DEVIS TRAVAUX MODIFICATIFS - Ind 0		LOT	Nom et adresse de l'acquéreur :
Date d'émission:		B004	
		Type	
Edité par :		T3	Tél :

NOTICE TECHNIQUE – REVERSIBILITE de TMA

Programme : **RESIDENCE SYMPHONIA**

Logement (n°): **B004**

TMA 001

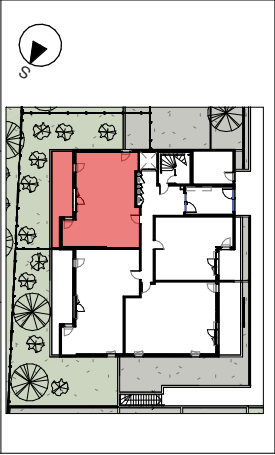
N°	LOCALISATION	PHASE TRAVAUX	TOTAL HT
		NATURE DES MODIFICATIONS	
1	Salle de bains	Remplacement de la baignoire et du pare bain par un receveur de douche et un pare douche	- €
2	Salle de bains	Ajout d'une cloison séparatrice et d'une porte afin de rendre le WC indépendant (y compris adaptation des installations électriques)	- €
TOTAL H.T.			0,00 €
MONTANT T.V.A 20%			0,00 €
TOTAL T.T.C.			0,00 €

Remplacement d'une baignoire et du pare bain par un receveur de douche et un pare douche adapté aux dimensions du receveur.

Ajout d'une cloison séparatrice et d'un bloc porte afin de rendre le WC indépendant (y compris adaptation des installations électriques)

NOTES PARTICULIERES		
N°	LOCALISATION	NOTES PARTICULIERES
1	Salle de bains	Ces modifications engendrant une dérogation à la réglementation PMR, elles ne pourront être réalisées qu'après la signature par l'acquéreur d'une notice de réversibilité conformément à l'arrêté du 24 décembre 2015.

- Remplacement du receveur de douche par une baignoire suivant plan de réversibilité.
- Remplacement du pare douche par un pare baignoire.
- Adaptation du mitigeur et reprise de la faïence
- Dépose de la cloison démontable séparant le WC de la SdE.
- Reprise des travaux d'embellissement
